改善箇所説明図

基準不適合の内容

図：左ハンドル車

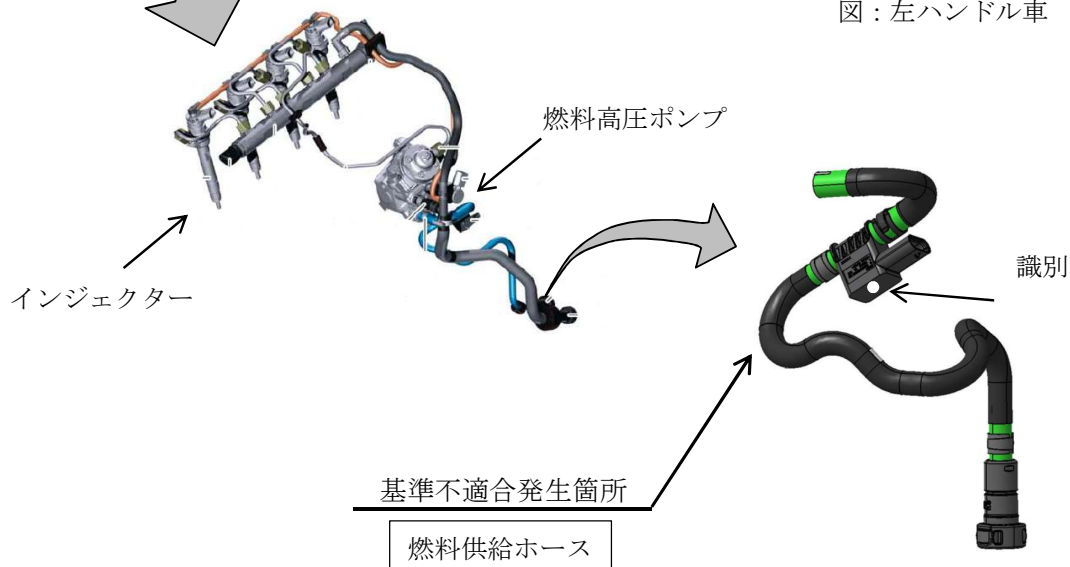
ディーゼルエンジン燃料供給装置において、燃料高圧ポンプへの燃料供給ホースに取り付けられているホース クランプの防錆処理が不適切なため、ホース クランプに錆が発生するものがある。そのため、ホース クランプに亀裂が入り、最悪の場合、クランプの張力が弱まり、当該ホースから燃料が漏れるおそれがある。

全車両、燃料供給ホースを対策品に交換する。

識別：当該ホースのセンサー部に白ペンを塗布する。
